Administração dos Portos
de Setúbal e Sesimbra, SA

Assunto: Processo de Avaliação de Impacte Ambiental n.º 2942
Processo de Pós-Avaliação n.º 626
"Melhoria da Acessibilidade Marítima ao Porto de Setúbal"
Locais de deposição de sedimentos

Figura 1: Alterações solicitadas nas zonas de depósito

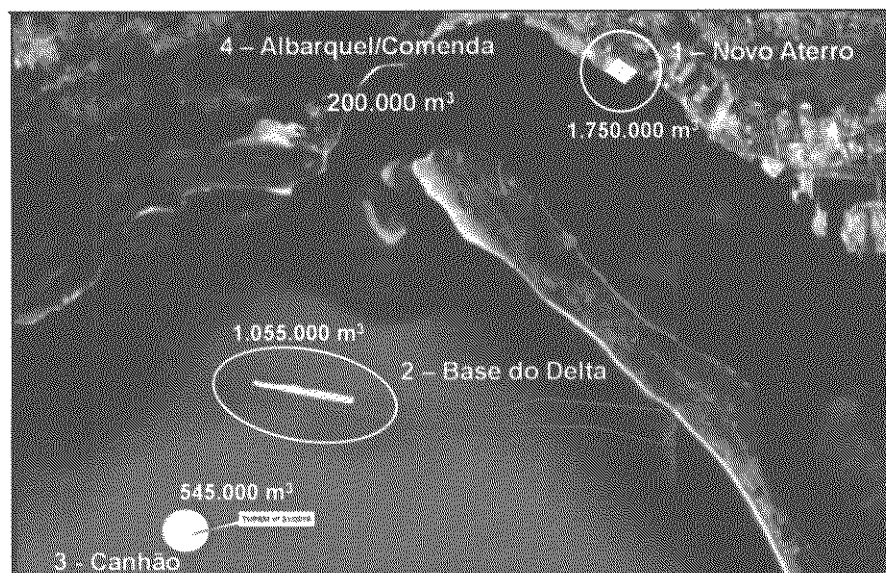
Para um melhor enquadramento das alterações solicitadas, apresentamo-las sintetizadas na figura 1, e descritas resumidamente do seguinte modo:

- Zona 2 - bordo superior da vertente do delta do estuário – Cabeço do Cambalhão: Redução da extensão da zona de depósito para $\frac{1}{4}$ da extensão autorizada, ou seja 2.250 m, permitindo um encaixe nesta área de 1.055.000 m³;
- Zona 3 – canhão (batimétricas superiores a -70m ZH): deposição adicional dos sedimentos de classe 1, para permitir acomodar os sedimentos sobranes da redução da extensão de depósito na Zona 2, permitindo um encaixe de 545.000 m³ (745.000 m³ caso não seja autorizada a Zona 4);
- Zona 4 - praia de Albarquel/Comenda: realimentação da zona de praia, permitindo um encaixe nesta área de 200.000 m³.

Relativamente ao local de depósito previsto na DIA para o novo aterro a construir com proteção marginal em enrocamentos a nascente do terminal Ro-Ro (Zona 1), não se pretende qualquer alteração, mantendo-se as características e volumes previstos e já autorizados, ou seja o depósito de 1.750.000 m³.
